## 令和6年度「菊陽町通学路交通安全プログラム」に基づく通学路等合同点検箇所一覧

【菊陽中部小学校】 令和6年5月13日（月）午前7時から

【令和6年9月30日現在】

菊陽西小学校

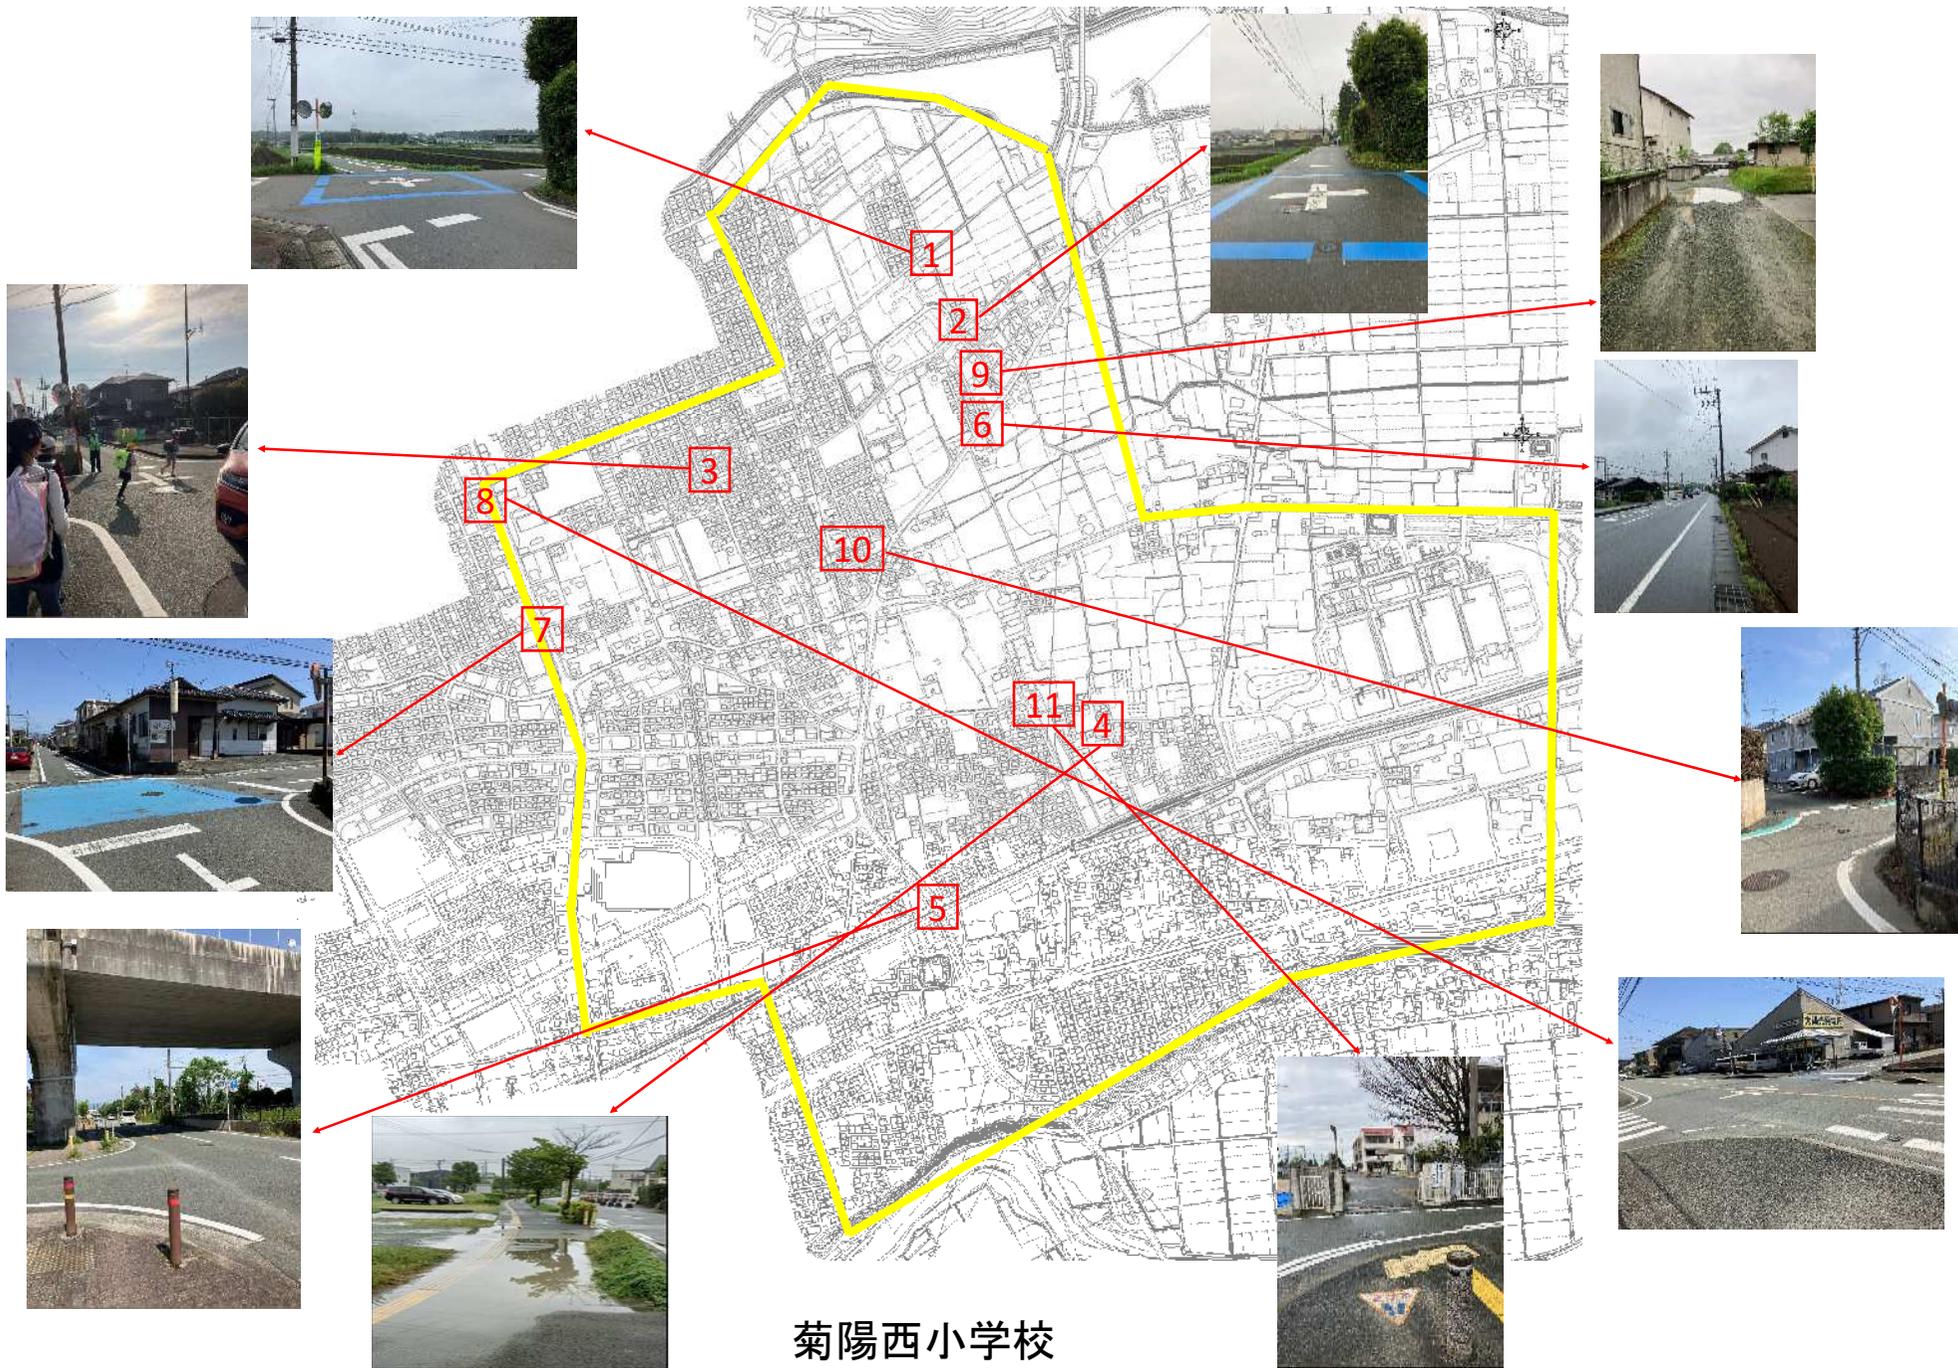
番号	地図番号	路線名	危険箇所	状況	学校からの要望	対策の内容	対策の進捗状況
6	8	町道新山1号線	九州太陽電池工業横の交差点	朝夕の交通量が多く、注意が必要である。	速度制限や横断歩道の設置ゾーン30など	<p>【警察】パトロールを強化する。</p> <p>【危機管理防災課】注意喚起の看板設置を検討する。</p> <p>【学校】通学路を変更できないか検討する。</p>	<p>【学校】通学路の変更については、地区委員で検討の結果、今年度通学路変更はしない。</p> <p>【危機管理防災課】「通学路注意」看板×2設置済</p>
7	7	町道新山1号線	旧居酒屋えにし角の交差点	合志から光の森への抜け道ルートと鮮度市場への買い物客の道路となっており、車のスピードが早く、朝夕は特に交通量が多い。交差点では車のスピードは緩めるものの一時停止はほとんどしないので危険である。	カラー舗装（青）は対応済。 カーブミラーの改善を要望しているが実現には至っていない。 一時停止の取り締まり強化など	<p>【警察】パトロールを強化する。</p> <p>【危機管理防災課】カーブミラーの角度を調整する。</p>	<p>【危機管理防災課】調整済</p>
8	5	町道新成1号線	三里木高架橋下北側交差点	見通しが悪く、また、側道より一時停止をしないで右左折する車が多く危険である。横断歩道もない。	横断歩道の設置	<p>【警察】道路標示（×、停止線、右折矢印）の補修を行う。</p> <p>【危機管理防災課】歩行者横断指導線、注意喚起の看板設置を検討する。</p>	<p>【警察】上申中</p> <p>【危機管理防災課】</p> <ul style="list-style-type: none"> <li>・歩行者横断指導線は今年度中に設置予定</li> <li>・「通学路注意看板」×2設置済</li> </ul>

番号	地図番号	路線名	危険箇所	状況	学校からの要望	対策の内容	対策の進捗状況
9	10	町道新山5号線	久栄丸工業付近 十字路	朝夕の交通量が多く、スピードを出す車が多い。	横断歩道の設置 スクールゾーン等の設定 車両への注意喚起 など	<p>【警察】 路線内の速度標示の補修及び路面表示の塗り直しを行う。</p> <p>【危機管理防災課】 カーブミラーの調整を行う。</p> <p>【建設課】 東西道路の路肩部が砂利となっているが、境界が明確でないため施工が難しい。「速度落とせ」の看板の再設置を検討する。</p>	<p>【危機管理防災課】 調整済</p> <p>【建設課】 境界が不明確で施工困難。看板設置済み。</p>
10	11	町道下沖野1号線	西小南門前	多くの児童が南門から登校するが、歩道から南門の間に横断歩道がない。	横断歩道の設置	<p>【危機管理防災課】 「学童注意」などの路面表示、歩行者横断指導線の設置を検討する。</p>	<p>【危機管理防災課】</p> <ul style="list-style-type: none"> <li>・「学童注意」路面標示は設置済み</li> <li>・歩行者横断指導線は今年度中に設置予定</li> </ul> <p>【建設課】 横断歩道カラー 10月入札予定</p>
11	4	町道下沖野1号線	三里木駅方面歩道	雨天時は歩道一面が水たまりになり、児童の通行の妨げになっている。冬季は凍結の恐れもある。	排水機能の改善や舗装のやり直しなど	<p>【建設課】 雨天時に確認を行い、排水対策及び舗装の検討を行う。</p>	<p>【建設課】 11～12月入札予定</p>

武蔵ヶ丘中学校（西小校区）

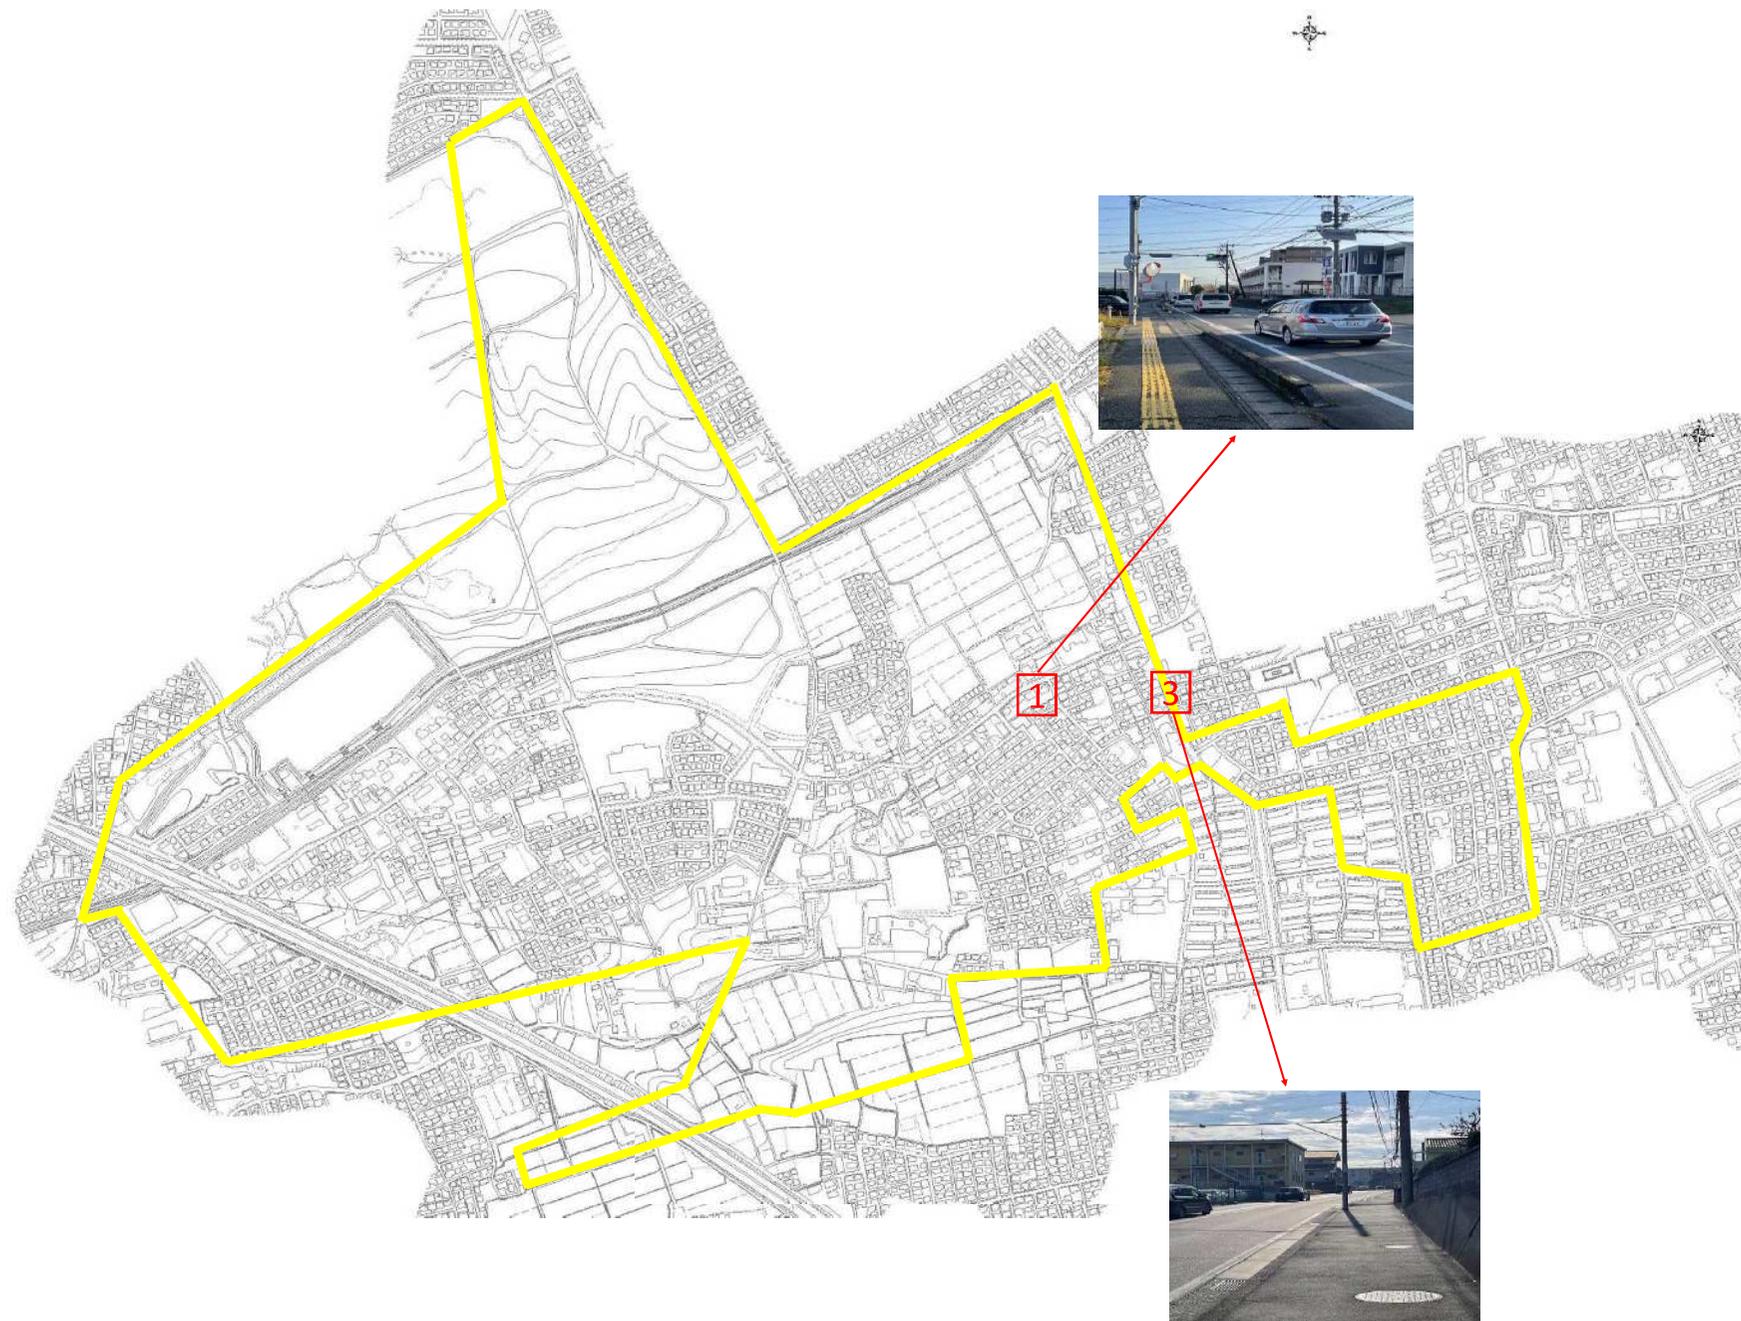
番号	地図番号	路線名	危険箇所	状況	学校からの要望	対策の内容	対策の進捗状況
1	1	県道熊本大津線	県道49号線熊本大津線	登下校時間帯の交通量が多く、自転車通学生も歩道を通行させている状況にある。 小中学生の登校が重なる時間帯は、歩道が大変混雑し、軽微な接触等も発生している状況にある。	<ul style="list-style-type: none"> <li>別の通学路を検討する。</li> <li>小中学校それぞれで通学時間帯の調整を行う。</li> <li>「通学路標識」や「減速標識」を設置する。</li> </ul>	<p>【熊本県】「横断者注意」などの路面表示による注意喚起について関係機関と調整し、検討する。</p> <p>【警察】交通安全教育の協力を行う。</p> <p>【危機管理防災課】「スピード落とせ」看板の設置を検討する。</p> <p>【建設課】今年度に西部地区道路計画の調査を行う。</p> <p>【学校】歩行者優先で、小学生の登校時間は自転車を押して通るように指導する。</p>	<p>【熊本県】路面標示工事契約済</p> <p>【危機管理防災課】</p> <p>「通学路注意」看板×1設置済</p> <p>【建設課】発注業務にて調査中</p> <p>【学校】本年度も歩道の右側を歩くように継続して指導中</p>
2	3	武蔵ヶ丘団地1号線	武蔵ヶ丘団地～セブンイレブン熊本合志店に向かう坂道	歩道が狭く凹凸があり、中学校では自転車通学生は自転車を押して通行させているが、高校生や一般の方が自転車乗用して通行されるため、大変危険である。	<ul style="list-style-type: none"> <li>自転車乗用車向けの標識を設置する。</li> <li>道路の凹凸をなくす。</li> </ul>	<p>【警察】街頭指導を行う。</p> <p>【危機管理防災課】「通学路注意」の看板を設置する。</p> <p>【建設課】道路損傷が発生すれば、補修を行う。</p>	<p>【危機管理防災課】</p> <p>「通学路注意」看板×1設置済</p> <p>【建設課】損傷時に随時対応</p>

3	2	町道新山5号線	下沖野北公園からの道路	見通しの悪い交差点が連続しており、出会い頭の事故が頻発している。 速度が速い車もあり、通学する生徒が怖さを感じている。	<ul style="list-style-type: none"> <li>生徒へ危険予測の交通安全指導を行う。</li> <li>「通学路標識」や「減速標識」を設置する。</li> </ul>	<p>【警察】路面表示の塗り直し及び取り締まりを検討する。</p> <p>【危機管理防災課】カーブミラーの調整を行う。注意喚起の看板の設置を検討する。</p> <p>【建設課】横断歩道のカラー化を検討する。</p>	<p>【危機管理防災課】</p> <p>カーブミラー調整済み</p> <p>・「通学路注意」看板×2設置済</p> <p>【建設課】10月入札予定</p>

番号	地図番号	路線名	危険箇所	状況	学校からの要望	対策の内容	対策の進捗状況
4	4	町道三里木新山線	ファミリーマート光の森店～豊肥本線に向かう道路	狭い道路だが、速度が速い車両が多く通り、徒歩通学生が非常に危険を感じている。自転車通学生は迂回して通学するよう指導している。	<ul style="list-style-type: none"> <li>・生徒へ危険予測の交通安全指導を行う。</li> <li>・「通学路標識」や「減速標識」を設置する。</li> </ul>	<p>【警察】速度規制の路面表示の塗り直しを検討する。</p> <p>【危機管理防災課】「スピード落とせ」の看板設置を検討する。</p> <p>【建設課】路側帯のグリーンベルトの引き直しを検討する。</p>	<p>【警察】上申中</p> <p>【危機管理防災課】「スピード落とせ」看板×1設置済</p> <p>【建設課】10月入札予定</p>
